Resolución de la directora general de Armonización Urbanística y Evaluación Ambiental por la que se formula la declaración de impacto ambiental del proyecto PFV SON PILLO 1, situado en el polígono 13, parcela 30, TM de Calvià (exp. 63A/2025)

DECLARACIÓN DE IMPACTO AMBIENTAL

El proyecto objeto del presente informe consiste en la instalación de un parque solar fotovoltaico de 4,975 MWp de potencia pico (con una potencia instalada de 4,29 MW) ubicado en suelo rústico, el cual prevé una superficie de ocupación territorial de 4,11 ha dentro de un área total de cerramiento de 5,09 ha.

Figura 5. Previsión de expropiación con el código RV-28. Fuente: visor urbanístico PGOU 2000 Calvià.

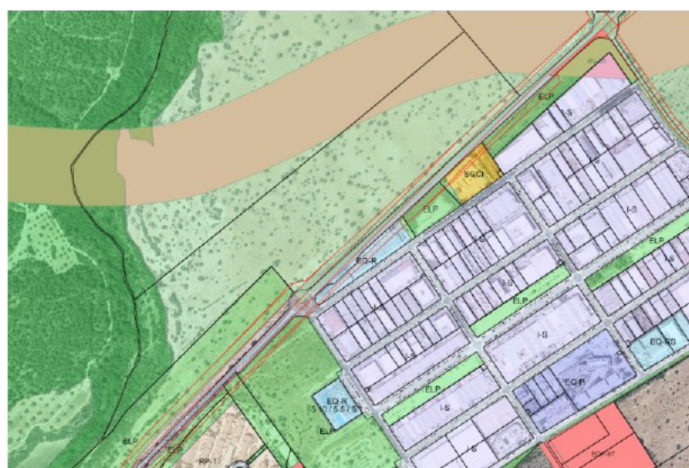
4. De acuerdo con el Informe urbanístico del Ayuntamiento de Calvià, la parcela está parcialmente afectada por una expropiación con identificación «Sistema general viario (SG-V) prolongación autopista de poniente de nuevo trazado». Se trata de un área reducida situada en el extremo noreste de la finca, la cual no coincide ni afecta a la zona de implantación proyectada para el parque fotovoltaico. Asimismo, se observa que esta afectación por expropiación también recae sobre la parcela donde ya se ubica actualmente la estación conversora de Santa Ponça.

Por tanto, se concluye que esta limitación urbanística no afecta al desarrollo del parque fotovoltaico objeto de evaluación. Por un lado, el ámbito de ocupación de las placas solares se encuentra alejado de este extremo; y por otro, resulta altamente improbable que se llegue a ejecutar esta expropiación, dado que afectaría a una infraestructura de conexión eléctrica de gran envergadura ya existente y consolidada.

Figura 6. Ubicación de la plantación de algarrobos de 1ha. propuesta como medida de compensación.

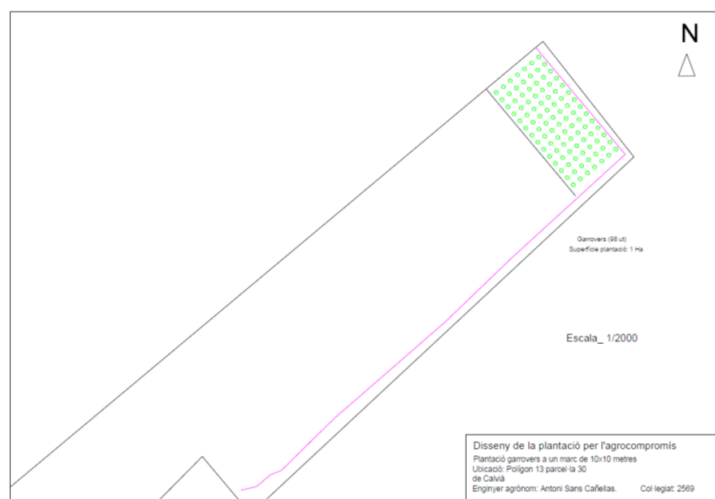
No consta en el expediente un nuevo informe emitido por el Servicio de Agricultura que valide de forma expresa y definitiva la resolución de estas deficiencias. No obstante, desde el órgano ambiental se considera adecuada la documentación justificativa presentada posteriormente.

En relación con la plantación compensatoria de algarrobos al este de la parcela, cabe decir que la documentación presentada es contradictoria y se presentan 3 cifras diferentes: en el plano técnico se muestran 98 algarrobos en 1 ha; en el documento de subsanación de deficiencias del informe agronómico se mencionan 100 algarrobos en 1 ha; en el documento formal de agrocompromiso se menciona explícitamente que se realizará una plantación con una densidad mínima de 120 árboles/ha. Se deberá dar cumplimiento al agrocompromiso.

* El promotor ejecutará la plantación de 1 ha de algarrobos con una densidad mínima de 120 árboles/ha y financiará el coste del riego de apoyo durante los primeros seis meses. Al finalizar la vida útil del parque, la plantación de algarrobos quedará en propiedad de los titulares de los terrenos.

Figura 7. Ubicación del tramo de la Ruta de los Faros que pasa por la zona oeste de la parcela (línea roja). Fuente: Plan Especial de

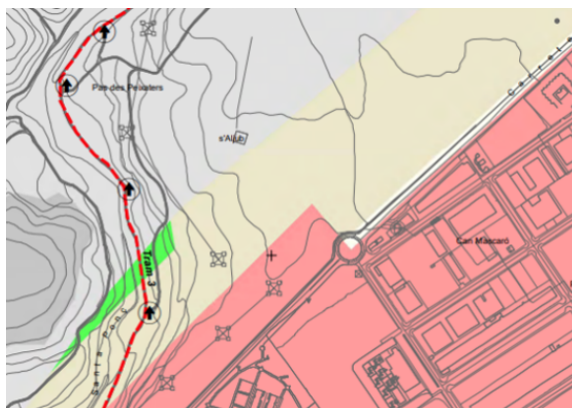
A nivel territorial, una pequeña parte de la parcela se encuentra dentro del ámbito de intervención paisajística AIP VI (Serra de Tramuntana), pero sin que la instalación lo afecte directamente. Asimismo, el límite oeste de la parcela limita con la Ruta de los Faros (ruta creada en el PIAT), sin que tampoco se observe ninguna afección directa.

Figura 8: Clasificación como ELP (Espacio Libre Público) limítrofe con la parcela. Fuente: visor municipal del Ayuntamiento de Calvià.

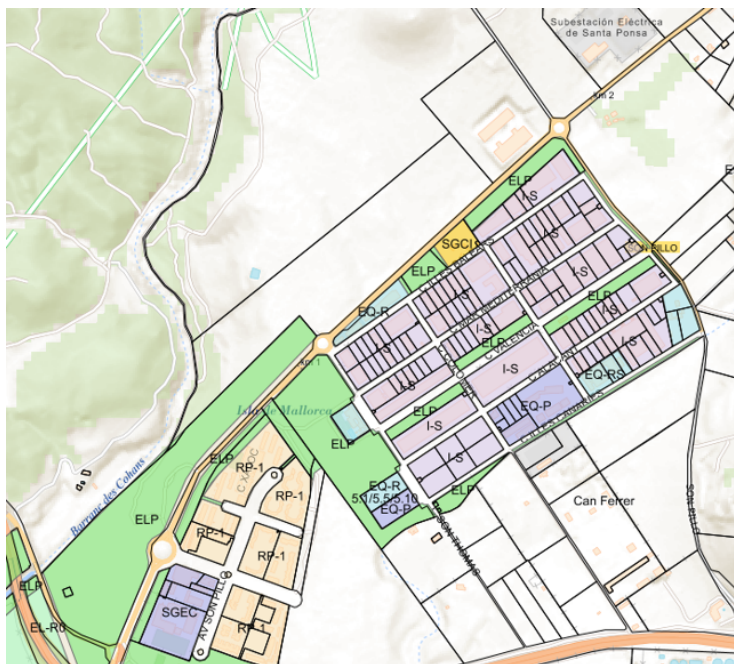
12. A pesar de que las medidas de integración propuestas ayudan a mitigar el impacto, se observa que parte de la instalación limita directamente con una zona calificada como Espacio Libre Público (ELP) por el planeamiento municipal. Este ELP interconecta diferentes ámbitos del núcleo urbano y actúa como corredor verde hacia el barranco des Cohans, el torrente de Santa Ponça y la Ruta de los Faros.

Se observa que parte de la instalación se ha colocado en una zona con pendiente descendente hacia el torrente, lo cual genera un mayor impacto visual desde este espacio libre público, un efecto que se ve agravado porque la orientación de los paneles no coincide con la pendiente natural del terreno. Por tanto, se deberá priorizar la instalación de las placas en las zonas llanas del terreno, siempre en la medida en que sea posible y técnicamente viable, para minimizar esta exposición visual.

Ampliación junto al ELP: Para mejorar la integración paisajística y resolver el impacto visual, la barrera vegetal en el límite estricto con el espacio libre público deberá disponer de una anchura de entre 10 y 15 metros, permitiendo la disposición de 3 hileras de árboles complementadas con plantas arbustivas.

La barrera vegetal propuesta, en el límite con el espacio libre público, para conseguir la densidad suficiente que asegure la menor visibilidad de las placas, deberá tener una anchura de entre 10 y 15 metros que permita disponer de 3 hileras de árboles complementadas con plantas arbustivas.

Figura 9. Ubicación de la línea propiedad de Red Eléctrica de 66 kv dentro de la parcela. Se observa que la poligonal del parque no respeta esta línea y parte de las placas están proyectadas en la zona de exclusión. Fuente: escrito de REE.

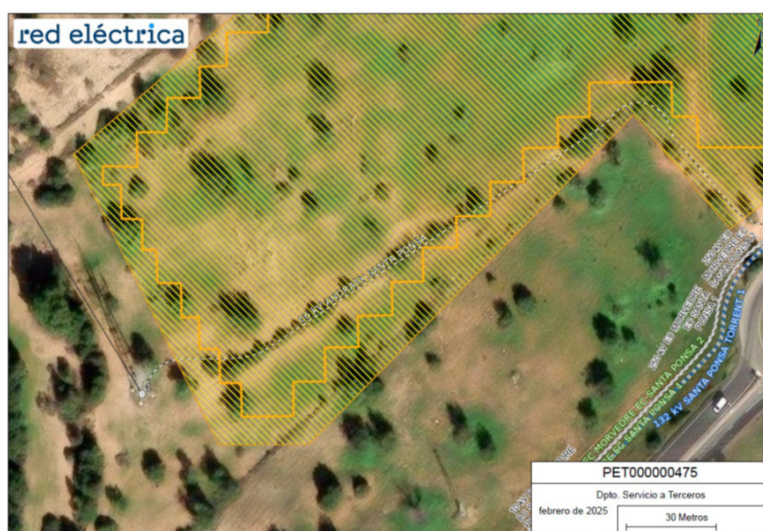
18. De acuerdo con el informe emitido por Red Eléctrica de España (REE), el organismo ha mostrado su disconformidad con el diseño de implantación de la planta solar fotovoltaica. Se ha constatado que el proyecto se ha diseñado sin tener en cuenta la existencia de la línea eléctrica subterránea a 66 kV (Andratx-Santa Ponça) propiedad de REE, la cual transcurre por el interior de la parcela.

El diseño actual incumple el artículo 162 del Real Decreto 1955/2000, el cual prohíbe expresamente la plantación de árboles y la construcción de edificios o instalaciones industriales en la franja definida por la zanja donde se alojan los conductores, incrementada con la distancia de seguridad reglamentaria. Por tanto, será condición indispensable y obligatoria que, previamente a la ejecución, el promotor modifique el diseño de la planta fotovoltaica y la ubicación de la barrera vegetal para respetar escrupulosamente esta zona de exclusión.

- Se deberá modificar el diseño de la planta solar fotovoltaica y la ubicación de la barrera vegetal para respetar escrupulosamente la zona de servidumbre y exclusión de la línea subterránea a 66 kV (Andratx-Santa Ponça) propiedad de REE que atraviesa la parcela, cumpliendo con la prohibición de plantar árboles o construir instalaciones en esta franja.

Figura 10. Ubicación de todas las líneas propiedad de Red Eléctrica que pasan por el entorno del proyecto. Fuente: escrito de REE

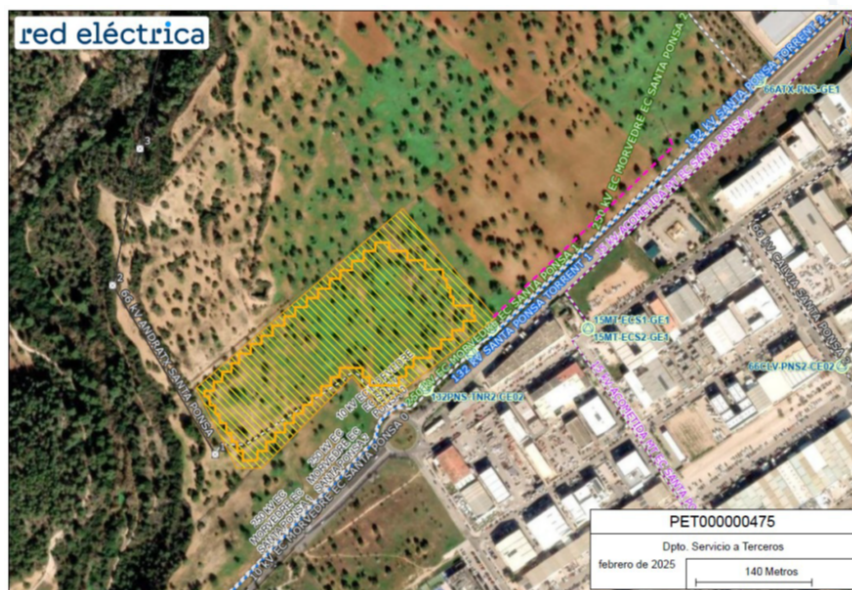
19. Adicionalmente, en lo que respecta a la nueva línea de evacuación subterránea del parque, su trazado puede afectar no solo a la mencionada línea de 66 kV, sino también a otras líneas subterráneas propiedad de REE existentes en la zona (132 kV, 250 kV y 10 kV).

Con el fin de garantizar la fiabilidad del suministro del Sistema Eléctrico Nacional, el promotor deberá cumplir estrictamente las siguientes condiciones durante las obras:
